COMUNE DI ROVIGO

Piano Regolatore Comunale
X Variante Parziale al Piano degli Interventi

PUA DENOMINATO “CITTÀ GIARDINO”

PARERE TECNICO SULLE OSSERVAZIONI PERVENUTE

Estratto PRG/PI variante

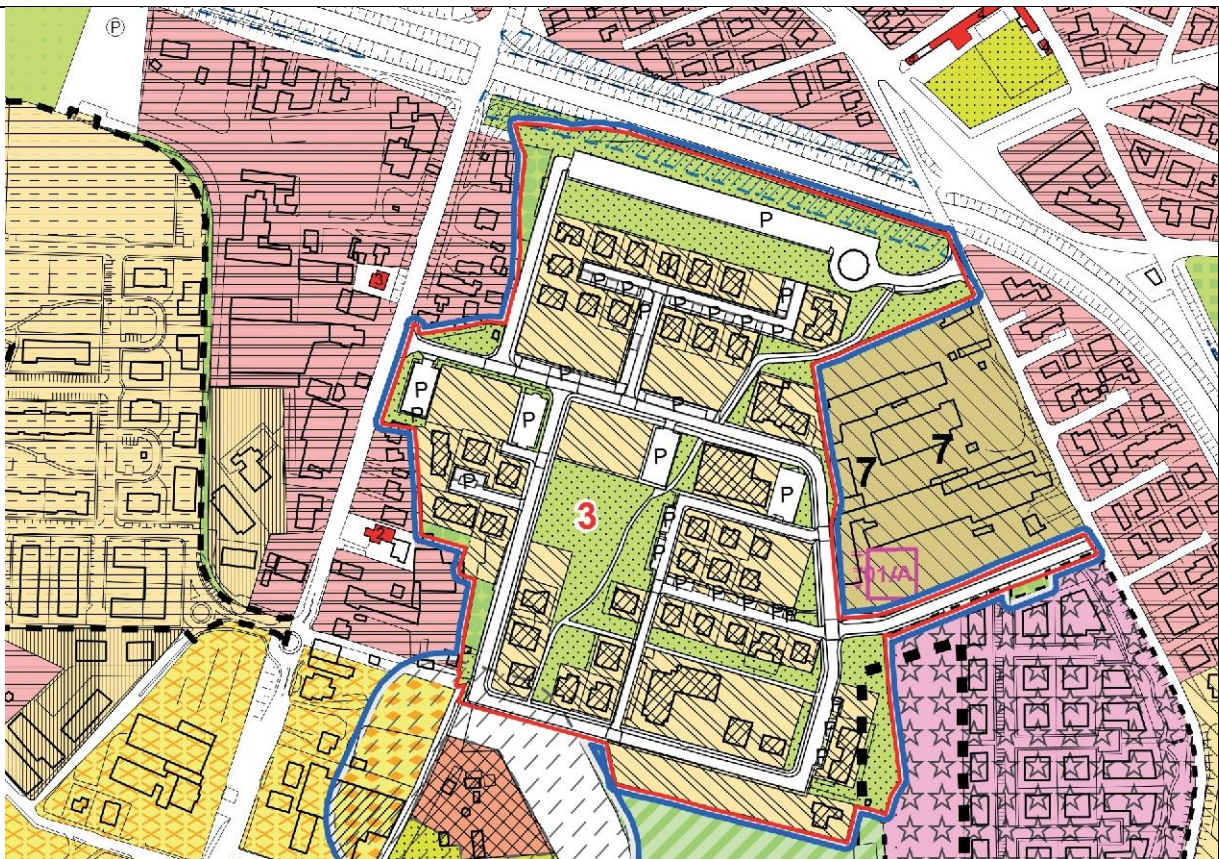
1. riportare come da PRG/PI vigente a 2,70 metri la distanza dal confine su via Viernheim e più in generale su tutti i lotti che confinano su strada garantendo comunque la distanza di 5 metri dalla carreggiata computando piste ciclabili e parcheggi. Questa modifica è richiesta per consentire lo sfruttamento dei parametri edificatori previsti per i singoli lotti;
2. possibilità di preservare il parcheggio residenziale ad uso esclusivo di fronte all'ingresso carraio delle residenze con ingresso indipendente nel lotto o davanti al garage;
3. possibilità di trasformare i posti auto commerciali di piano relativi a un singolo lotto se viene realizzato solo volume residenziale;
4. incremento dell'altezza massima degli edifici dei lotti 18 e 26 da 10,5 metri a 15 metri.

1. per entrambi i mappali di riportare come da PRG/PI vigente a 2,70 metri la distanza dal confine su via Viernheim e più in generale su tutti i lotti che confinano su strada garantendo comunque la distanza di 5 metri dalla carreggiata computando piste ciclabili e parcheggi. Questa modifica è richiesta per consentire lo sfruttamento dei parametri edificatori previsti per i singoli lotti;
2. per il mappale 1516 (lotto 26) la possibilità di ricavare due accessi carrai aggiuntivi e di realizzare quattro manufatti distinti;
3. per il mappale 1516 di utilizzare il piano terra e il piano ultimo come superficie commerciale e ricettiva.;
4. per il mappale 1516 incremento dell'altezza massima degli edifici da 10,5 metri a 12,50 metri.

Si ritiene che la conferma della precedente distanza di 2,70 metri su via Viernheim sia coerente con le parti già realizzate e rafforzi l'allineamento dei fabbricati lungo strada. Si inserisce tale previsione nella scheda urbanistica 3.

Limitatamente a via Viernheim si ritiene che un incremento delle altezze porti ad una tipologia edilizia più urbana coerente con l'effetto di viale che il progetto intende conseguire, pertanto si modifica la prescrizione per i lotti interessati portando l'altezza massima a 15 metri.

Per la definizione delle distanze si fa riferimento alla normativa generale del PRG/PI per le zone C1D, art. 32bis. Limitatamente ai lotti numerati: 15A, 15B, 15C, 16A, 16B, 18, 26 la distanza del fabbricato misurata sul solo lato che affaccia su via Viernheim è ridotta a 2,70 metri.
